VYSVĚTLENÍ ZADÁVACÍ DOKUMENTACE Č. 5

Název veřejné zakázky:	Hotel Květnice – 2. etapa
Identifikační údaje o zadavateli	
Název:	Město Tišnov
Sídlo:	náměstí Míru 111, 666 01 Tišnov
IČO:	00282707
Veřejná zakázka podle předmětu:	Veřejná zakázka na stavební práce
Forma zadávacího řízení:	Otevřené řízení
Limit veřejné zakázky:	Podlimitní

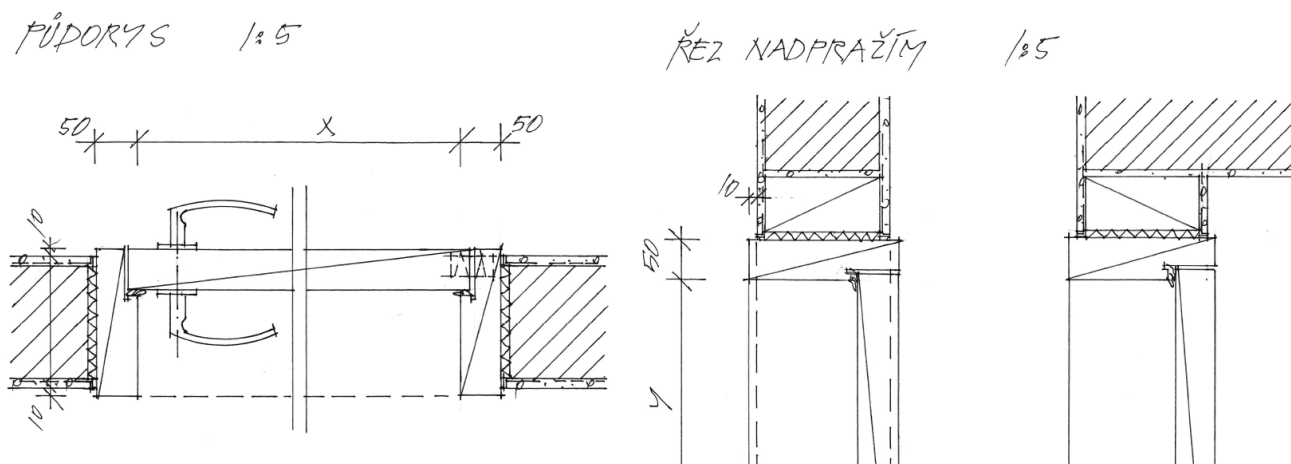
Prosíme o vysvětlení k výpisu vnitřních výplní otvorů - ve standartu 3 je uvedeno u zárubně - dřevěné bezobložkové dle detailu - nenašli jsme detail.

Do výpisu vnitřních výplní otvorů D.1.1.702 je na straně 1 doplněn detail.

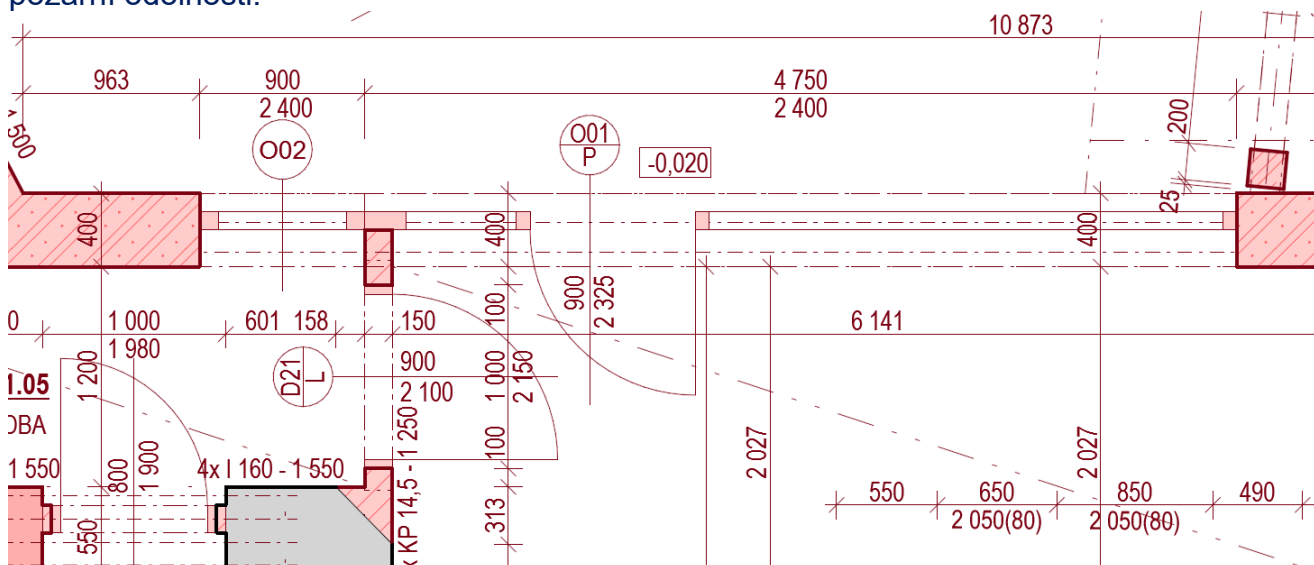
K výpisu venkovních výplní:

Pozice O-02, která je spojena s pozicí O-01 (protipožární stěna) je provedena jako protipožární dveře (v PD jako OS okno)

NELZE PŘÍMO SPOJOVAT PROTIPOŽÁRNÍ A NEPOŽÁRNÍ KONSTRUKCE. NUTNO STAVEBNĚ ODDĚLIT.

Pozice O-04 nebude vzhledem k požadavku na solární faktor a prostup světla zasklena trojsklem s VSG tabulí, ale čirým LS trojsklem.

NUTNO UPŘESNIT, ZDA MÁ PŘEDNOST POŽADAVEK NA BEZPEČNOST ČI POŽADAVEK NA SOLÁRNÍ FAKTOR A SVĚTELNÝ PROSTUP.

Pozice O01 bude protipožárně napojena na příčku mezi místnostmi A.1_1.05 a A.1_1.02. Napojení příčky bude na rozšiřovací okenní profil rámu. Fix pozice O01 v místě napojení na tuto příčku současně plní i požární pás 900 mm mezi místnostmi/požárními úseky. Pozice O02 bude mít rám s požární odolností EI 15 DP1, křídlo bude otvíravé/sklopné, zasklení bez požární odolnosti.

Pozice v 1NP tj. O01, O02, O03, O06, O07 budou mít oboustranně bezpečnostní zasklení izolačním trojsklem oboustranně bezpečnostním – interiér kalené sklo, exteriér VSG. Pozice okna O04 bude zasklena izolačním trojsklem bezpečnostním z exteriéru VSG - priorita je bezpečnost.

Ve výpise D.1.1.701 Výpis venkovních výplní otvorů je uvedené upraveno ve standardech na straně 2 a schématech prvků O01 a O02 na straně 3.
